Mission régionale d'autorité environnementale
OCCITANIE

Avis sur le projet de renouvellement et d'extension de l'exploitation d'une carrière sur les communes de Saint-Julien-sur-Garonne et Saint-Elix-le-Château aux lieux-dits : « *Couloumé* », « *Juliannis* » et « *l'Auberge* » et sur l'autorisation d'exploiter une installation de traitement de matériaux sur la commune de Saint-Julien-sur-Garonne au lieu-dit « *Couloumé* »

N°Saisine : 2023-12318

Avis émis le 4 avril 2024

Figure 2 : répartition des émissions de CO₂ pour les différents postes émetteurs pour la phase 2 à 6.

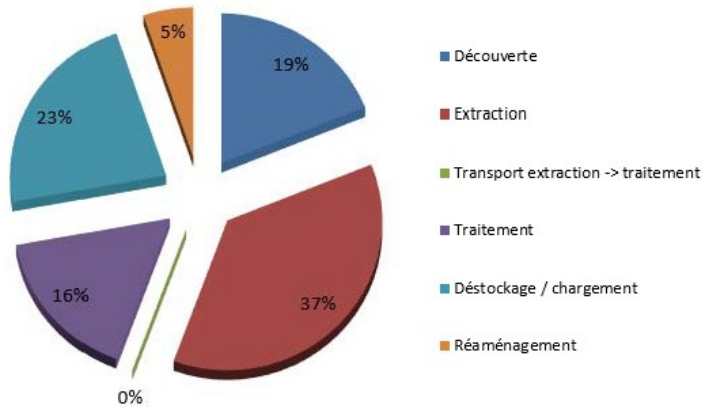
La MRAe constate toutefois que malgré les mesures retenues, le bilan du projet reste très émetteur en GES et ne s'inscrit pas de ce fait dans l'objectif national de parvenir à la neutralité carbone en 2050. Des mesures complémentaires de compensation significatives sont donc attendues pour parvenir à cet objectif.

Compte tenu du fort niveau des émissions générées malgré la mise en place de mesures « ERC », la MRAe recommande d'intégrer des mesures compensatoires plus ambitieuses permettant de parvenir d'ici à la fin de la période d'exploitation de la carrière à une neutralité carbone du projet.
